VERKSTADS- MEDDELANDE

DÖRRKONTAKT

140, 164

Ny dörrkontakt för 140 och 164.

1. Gummikåpa
2. Kontakt

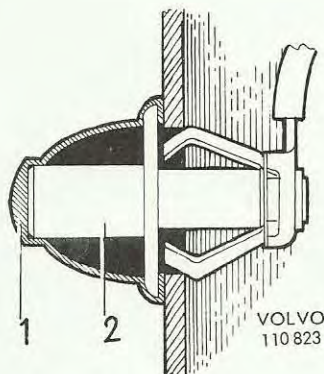
För att förbättra tätningen mellan framskärm och dörrkontakt har en ny dörrkontakt med hel gummikåpa (681848, 681850) tagits fram. Den nya kontakten är fullt utbytbar mot äldre utförande.

Den nya kontakten är införd från följande chassinummer:

142	-	91003
144	-	120987
145	-	22242
164	-	6988.
